MAIRIE DE RAMATUELLE

Dans le cadre de la révision du PLU de Ramatuelle, je vous prie de bien vouloir trouver ci-après, en complément de ma note transmise le 4 courant, mes observations sur le projet du PLU :

Objet : Révision n°4 du plan local d'urbanisme

Concertation : Révision du plan local d'urbanisme PROJET DE ZONAGE

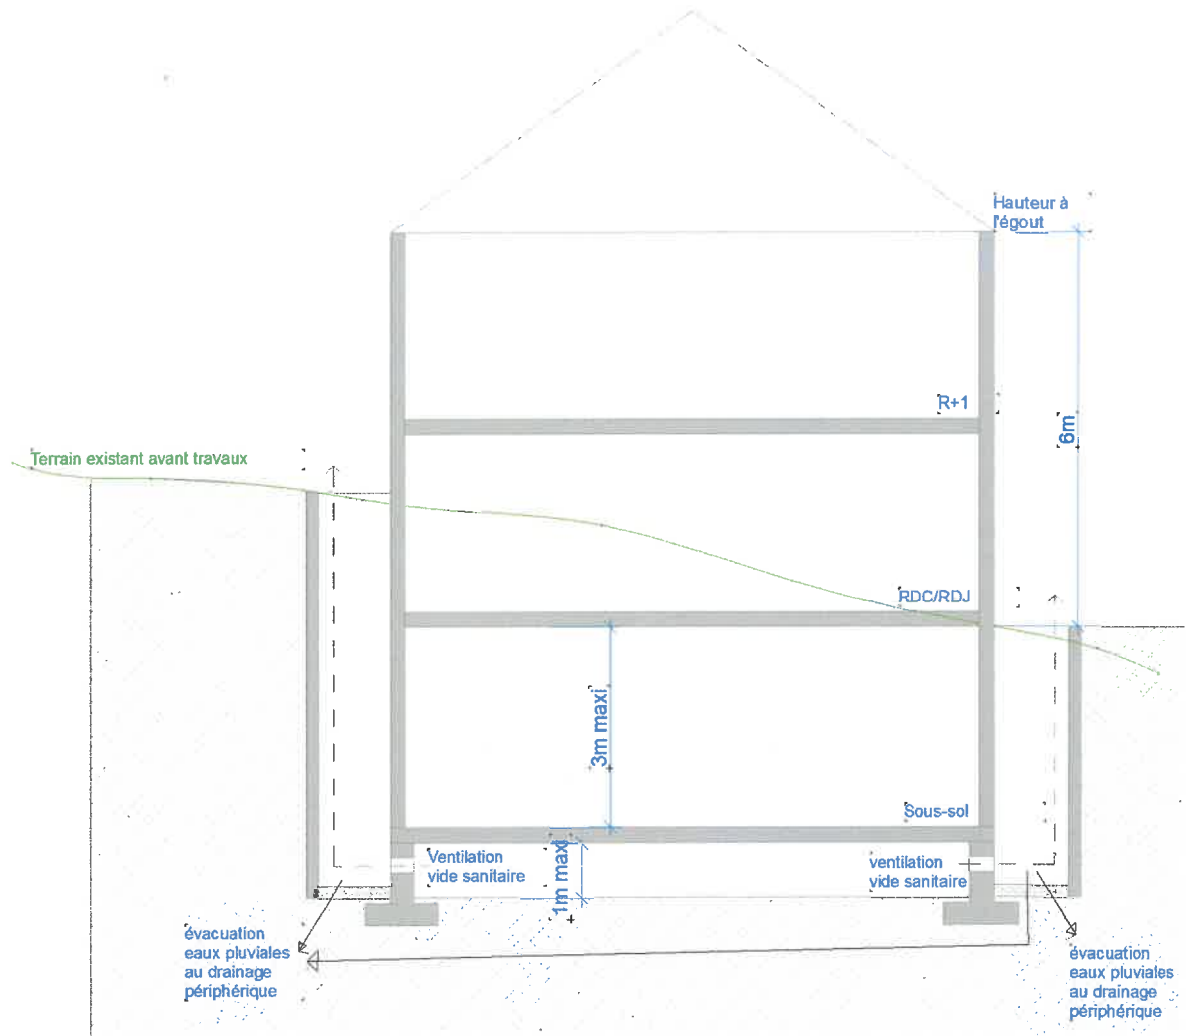
⇒ La hauteur des 3 m du sous-sol est actuellement prise du plancher au plafond. Il ne sont donc pas pris en compte les éléments suivants :

- L'épaisseur de la dalle entre le vide sanitaire et la plancher du sous-sol,
- Le système d'évacuation aux drainages périphériques de l'eau de pluie des cours anglaises
- La ventilation du vide sanitaire. En effet, il serait utile de permettre une ventilation par vide sanitaire pour les constructions situées notamment sur des terrains en pente.

Selon le schéma ci-après, il en ressort qu'une profondeur de 3m n'est pas suffisante pour la cour anglaise et encore moins lorsque le terrain est en pente.

⇒ Leur profondeur ne peut être strictement limitée à 3 mètres dès lors qu'elle dépend exclusivement de celle du niveau enterré. Le règlement du PLU peut réglementer, comme c'est déjà le cas, la largeur par rapport à l'ouverture mais pas la profondeur qui est liée à la construction et au niveau du terrain naturel.

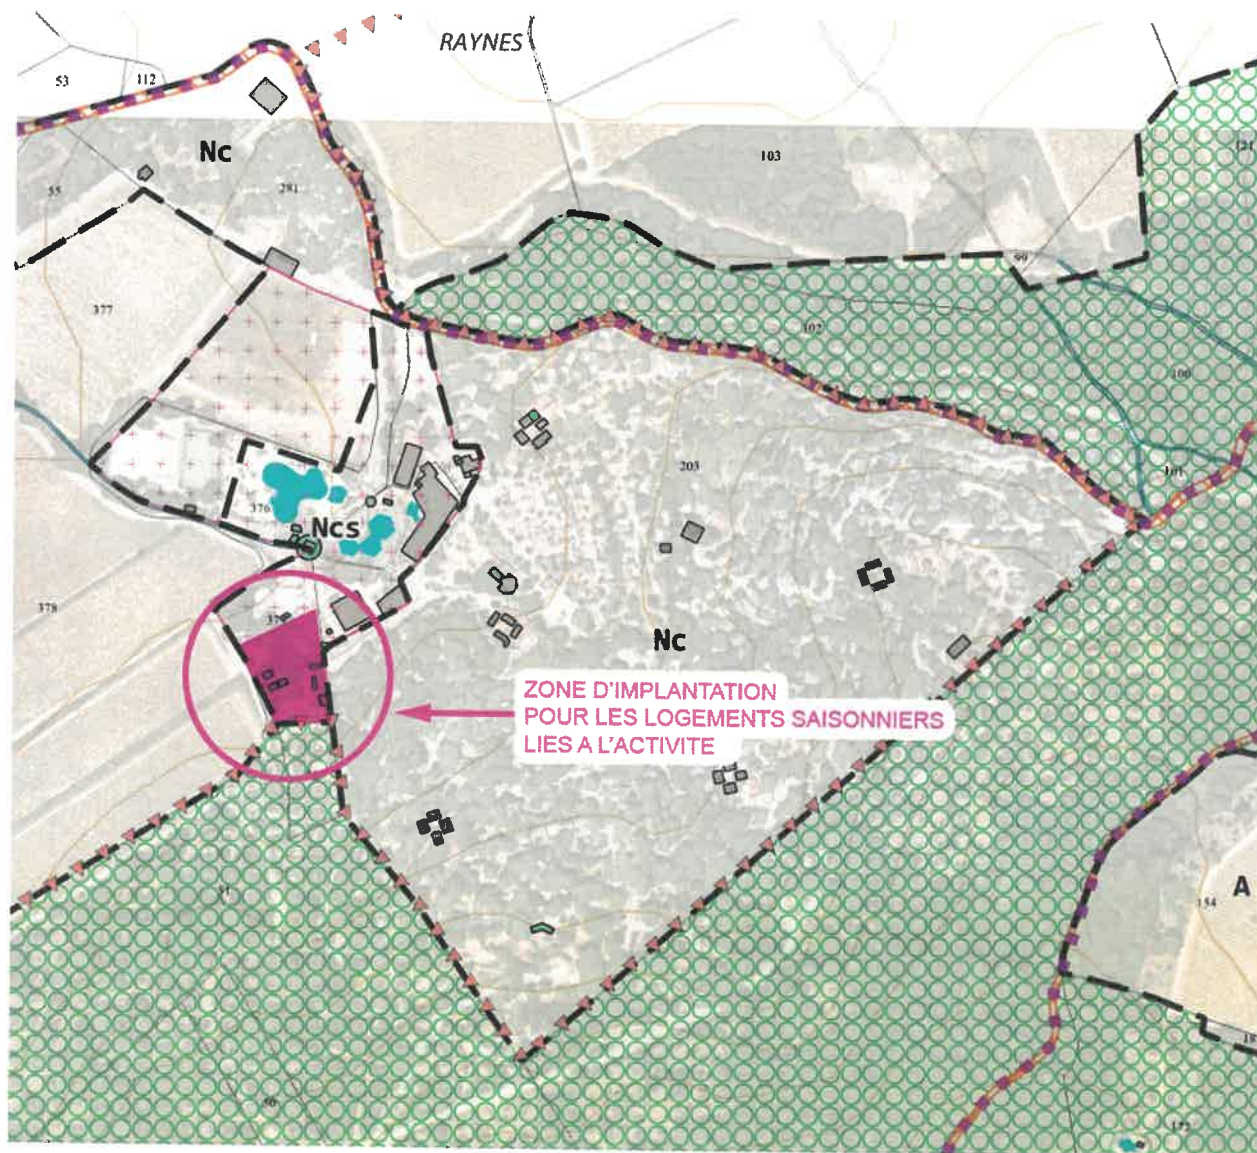
Vous trouverez en annexe une représentation graphique de la zone d'implantation souhaitée pour développer la réalisation des logements saisonniers.

Proposition de rédaction :

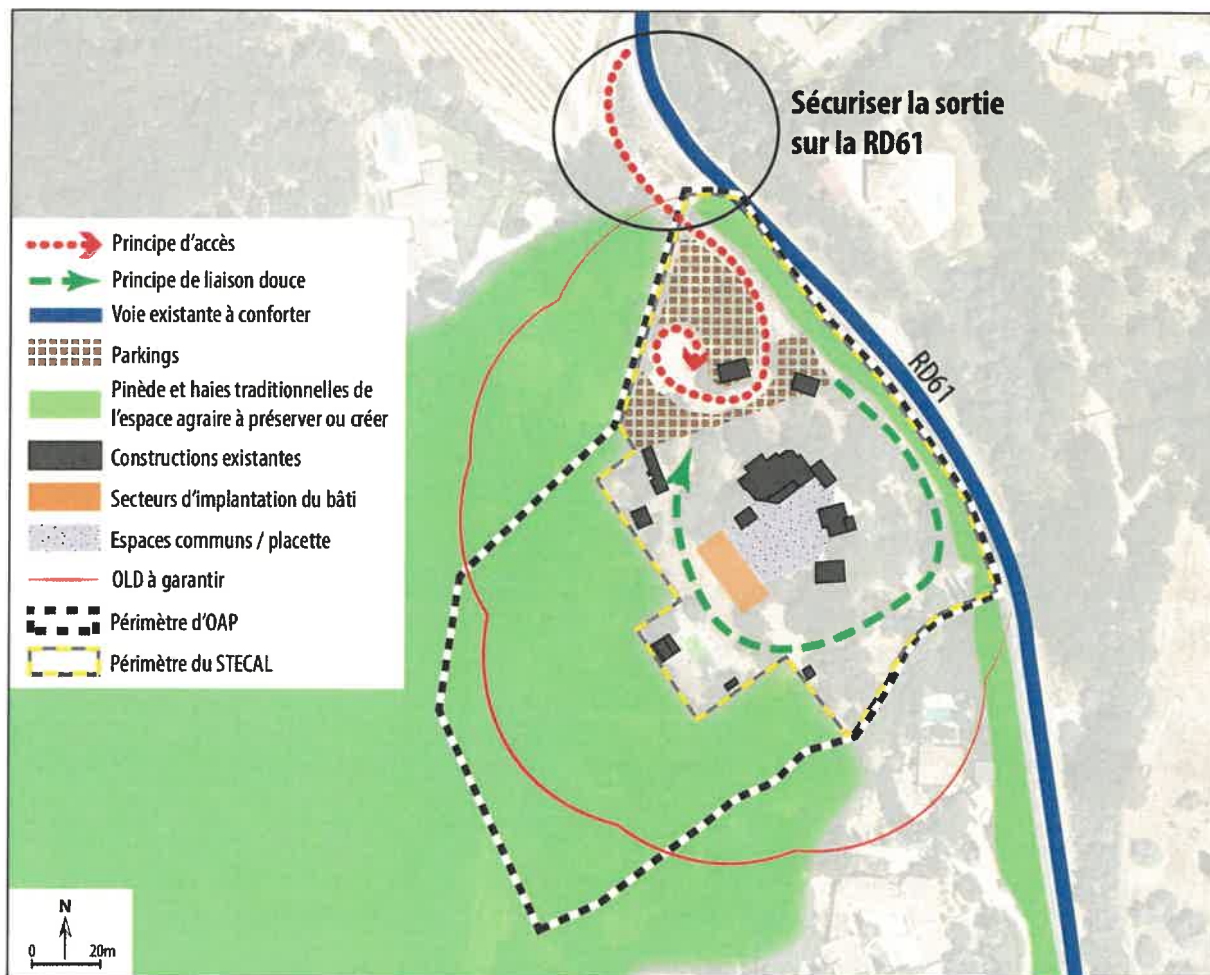
- Une emprise au sol nouvelle de 125 m² pour la création de logements saisonniers ;
- Les extensions en volume séparé, sans condition de surface de plancher minimale des constructions existantes et sans condition de ne pas augmenter le nombre de logements.

"Dans le sous-secteur Nhs : de taille et de capacité d'accueil limitées : (...)

Proposition d'OAP

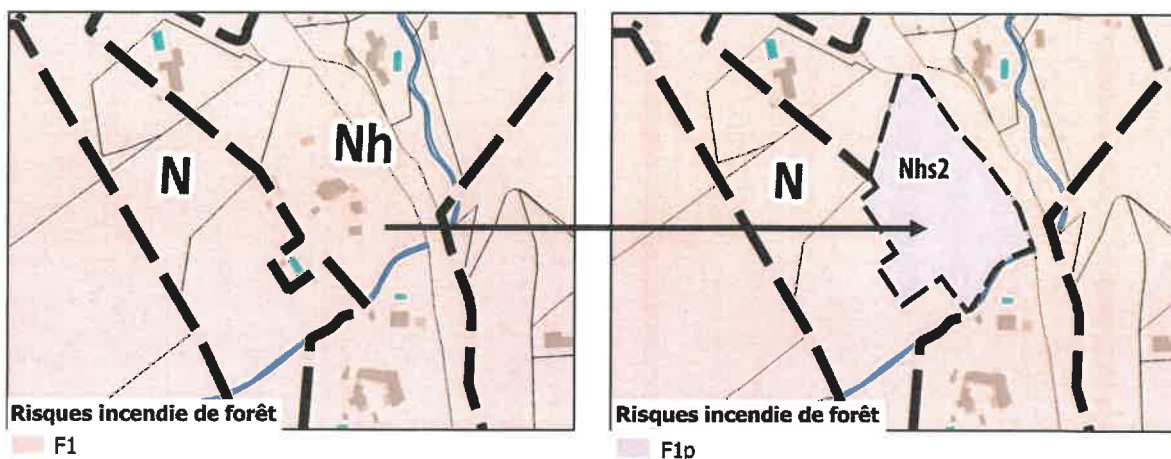
2/ Introduire une OAP (n°8) qui définit les principes d'implantation des constructions / extensions.

3/ Reclasser le STECAL « Nhs2 » en zone F1p (zone de projet) de manière à permettre une augmentation du nombre de logements (comme pour Hermès et Filao).
